Starosta Poznański

dotyczy: wniosków pokontrolnych dot. realizacji projektu stałej organizacji ruchu w m. Janikowo na ul. Swarzędzkiej, Leśnej, Ogrodniczej i Podgórnej, zatwierdzonego przez Starostę Poznańskiego w dniu 26.08.2013 r.

PROTOKÓŁ POKONTROLNY

z przeprowadzonej kontroli prawidłowości zastosowania, wykonania, funkcjonowania i utrzymania znaków drogowych oraz urządzeń bezpieczeństwa ruchu

110033

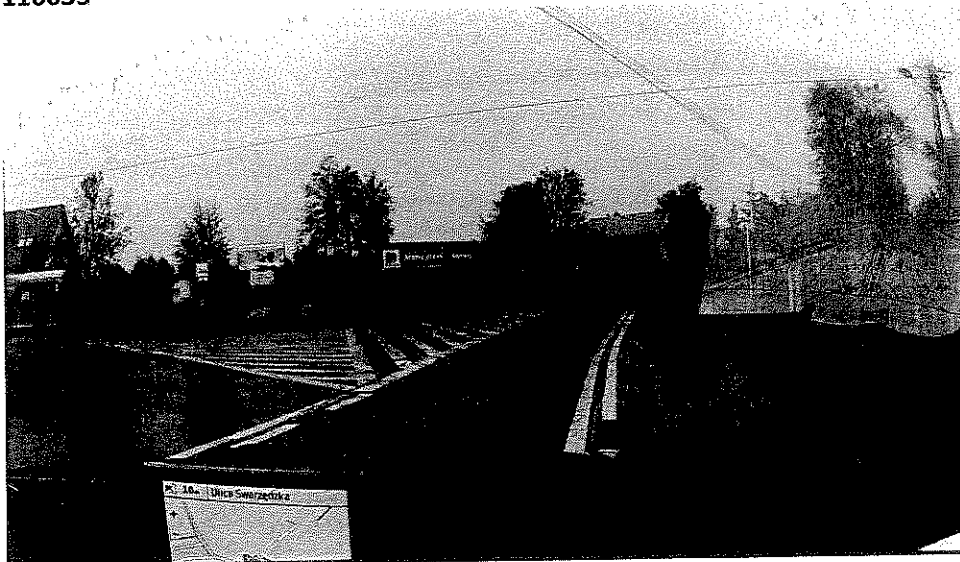
- C) Było: „Na ul. Ogrodniczej na powierzchni wyłączzonej (P-21) nie zastosowano 3szt. tablic prowadzących w lewo U-3d (zdjęcie IMG_9678);”
Ad. C) nie zastosowano tablic (zdjęcie 110033)

110557

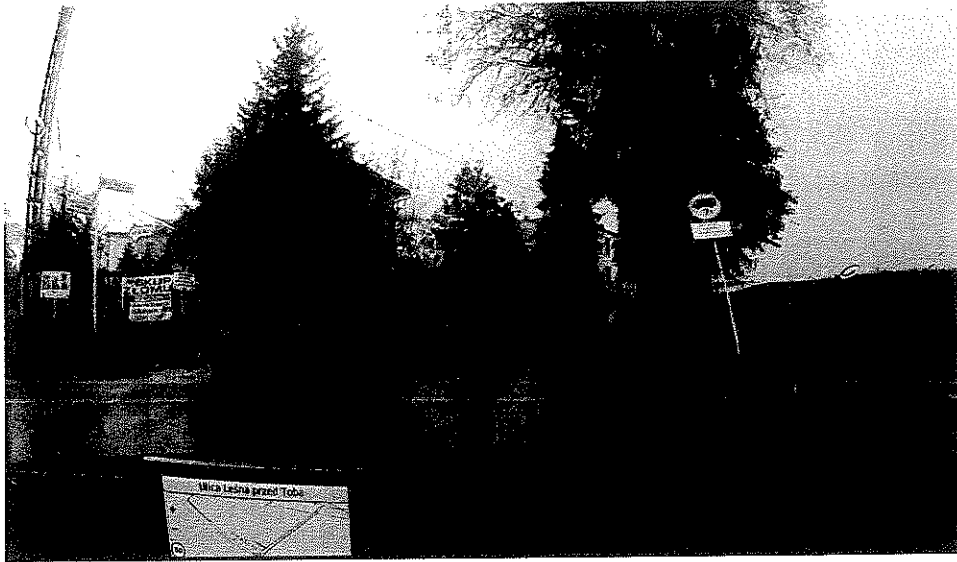
- D) Było: „Na ul. Swarzędzkiej za skrzyżowaniem z ul. Leśną przekrzywiony słup ze znakiem B-5 (zakaz wjazdu samochodów ciężarowych „ DMC 7t”) z tabliczką pod znakową, co może utrudniać właściwe odczytanie treści znaku (zdjęcie IMG_9685);”
Ad. D) nie zastosowano się do wskazanej uwagi (zdjęcie 110557)

111940

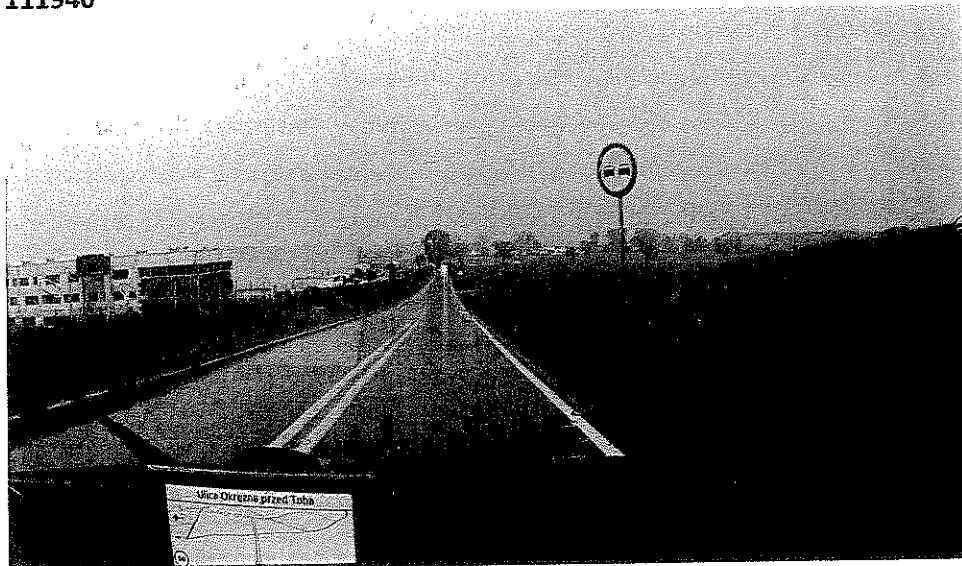
G) Było: „Na ul. Swarzędzkiej, za zjazdem do firmy BROS jadąc z Janikowa, przekreślona tarcza znaku B-25 (zakaz wyprzedzania), co może utrudniać właściwe odczytanie treści znaku (zdjęcie IMG_9692);”

Ad. G) nie zastosowano się do wskazanej uwagi i oznakowanie nadal przekreślone (zdjęcie 111940)

112508

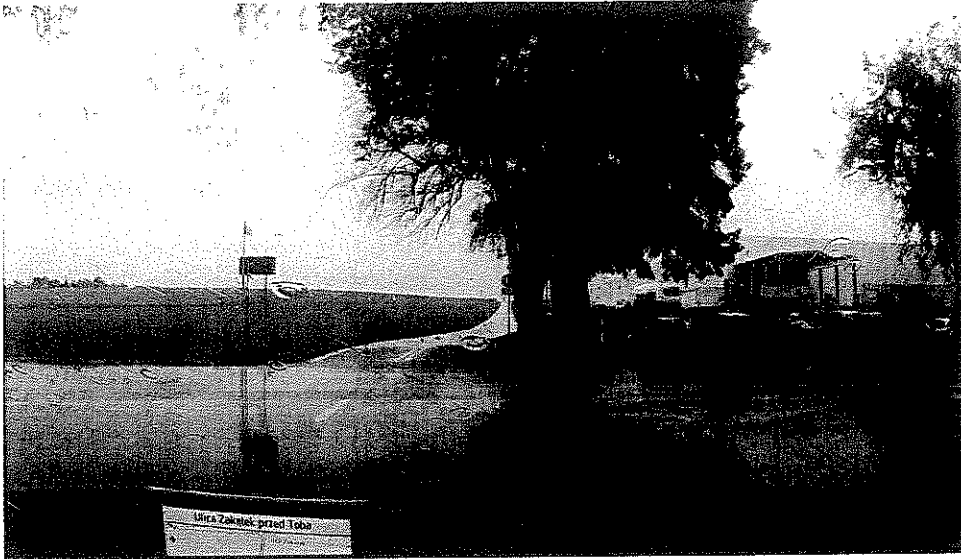
H) Było: „Na ul. Swarzędzkiej na granicy gminy Czerwonak i gminy Swarzędz, jadąc z Kicina, zastosowano 2szt. słupki U-12 zamiast 2szt. tablicy kierującej U-21b (zdjęcie IMG_9702);”

Ad. H) nie zastosowano się do wskazanej uwagi (zdjęcie 112508)

104819

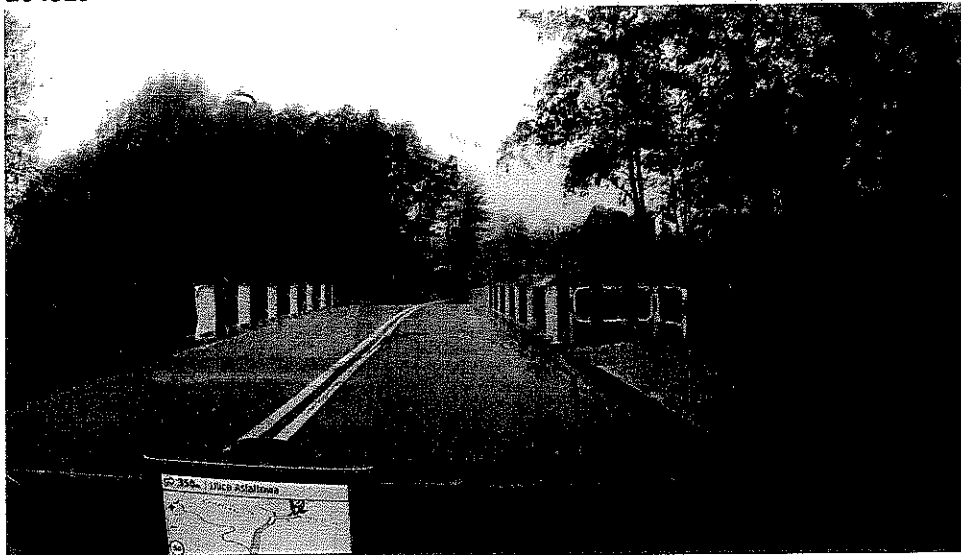
A) Na ul. Podgórznej, na końcu chodnika przed mostem przez rzekę Główna umieszczone zostało urządzenie zabezpieczające ruchu pieszych i rowerzystów - balustrady, których brak w zatwierdzonym projekcie zmian stałej organizacji ruchu (zdjęcie 104819);

105305

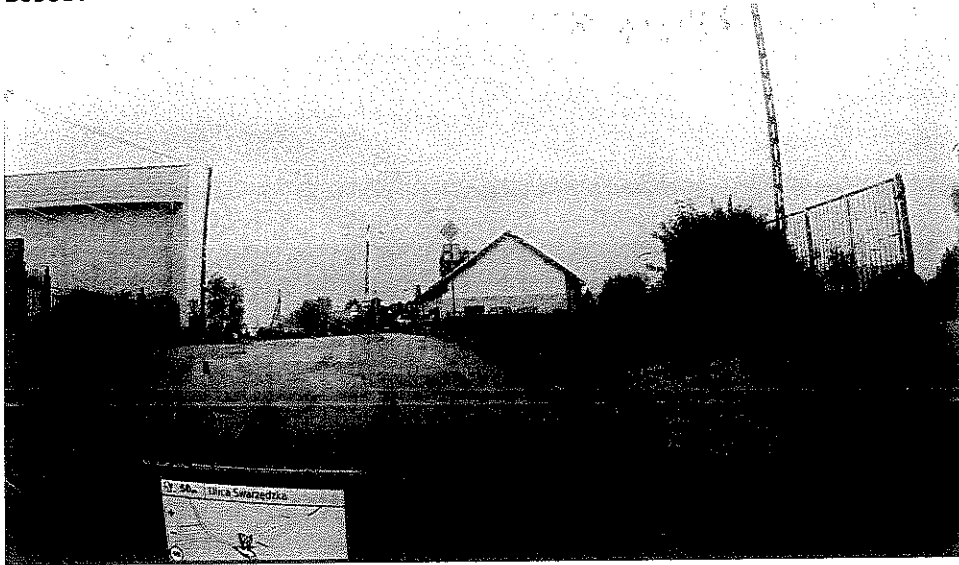
B) Na skrzyżowaniu ul. Podgórznej, Swarzędzkiej i Asfaltowej, umieszczone zostały stalowe bariery ochronne U-14a oraz lustro drogowe okrągłe U-18a, których brak w zatwierdzonym projekcie zmian stałej organizacji ruchu (zdjęcie 105305);

IMG_0352

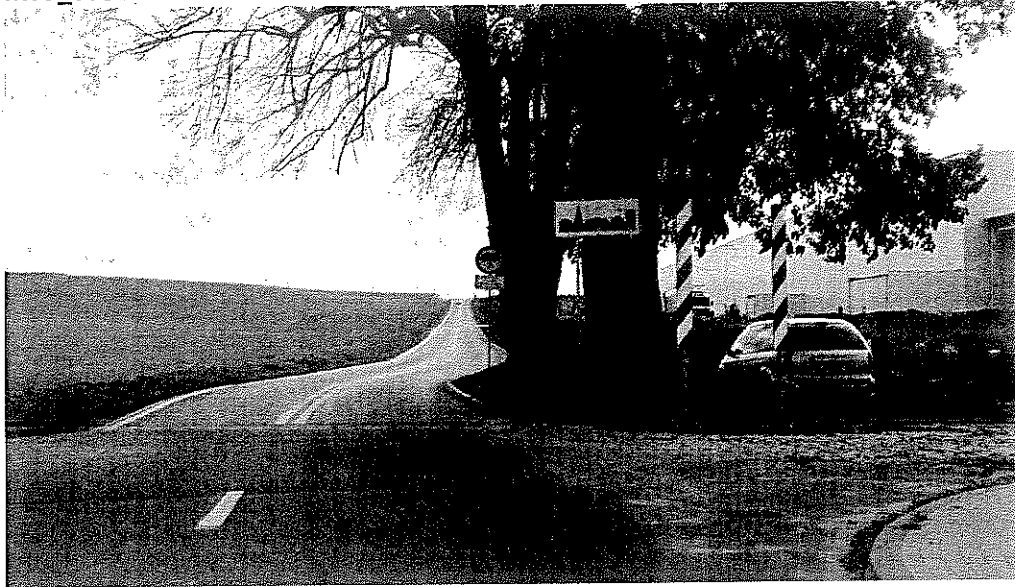
- H) Było: „Na ul. Swarzędzkiej na granicy gminy Czerwonak i gminy Swarzędz, jadąc z Kicina, zastosowano 2szt. słupki U-12 zamiast 2szt. tablicy kierującej U-21b (zdjęcie IMG_9702);”
Ad. H) zamiast U-21b zastosowano U-21d (zdjęcie IMG_0352)

IMG_0340

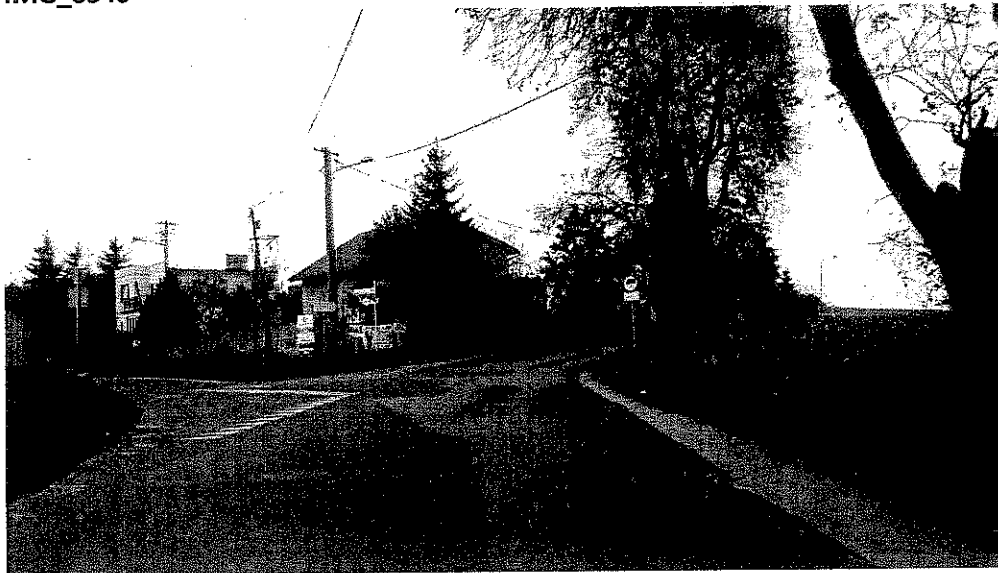
- L) Na ul. Leśnej przed skrzyżowaniem z ul. Swarzędzka brak znaku F-6 „uprzedzenie o zakazie lub niebezpieczeństwie występującym za skrzyżowaniem” (zdjęcie IMG_0340);
